Fahrradforum TOP Schillerstraße/Westring

(Anlage zum Schreiben an die Stadt Aschaffenburg)

Bauabschnitt 2

Ende Westring

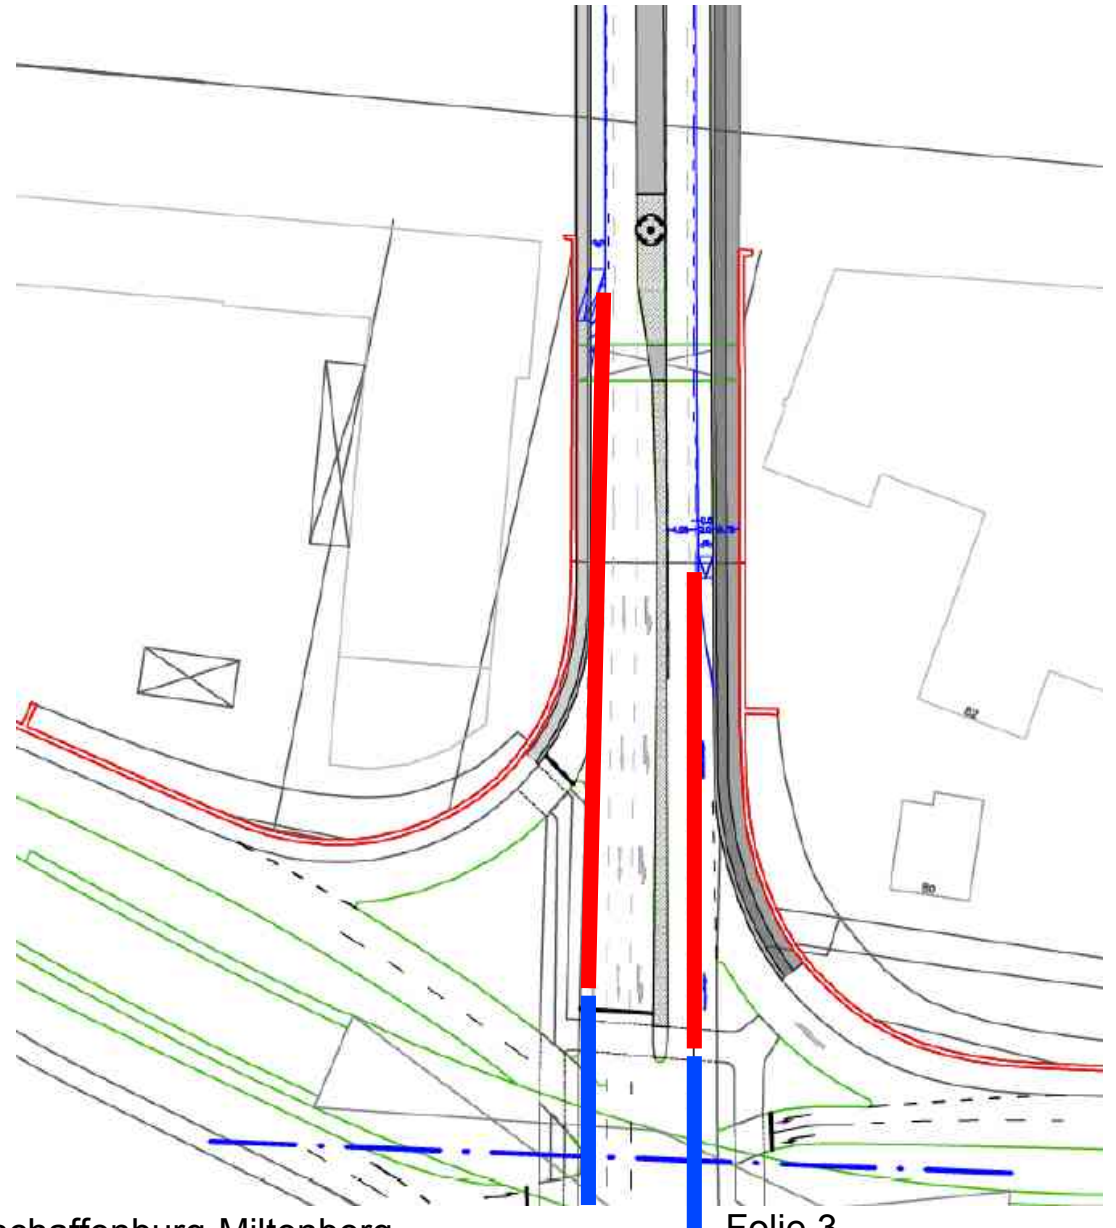
**Vorschlag Verlängerung
der Führung des
Radverkehrs über die
Abbiegebeziehungen (rot
eingezeichnet)**

**Vorschlag Prüfauftrag
(blau eingezeichnet)
Führung über die LSA
hinweg, Überleitung auf
der nach Süden führenden
Fahrbahn nach der 3.
Ampel. Nutzung der
Signalisierung des
Fahrverkehrs!**
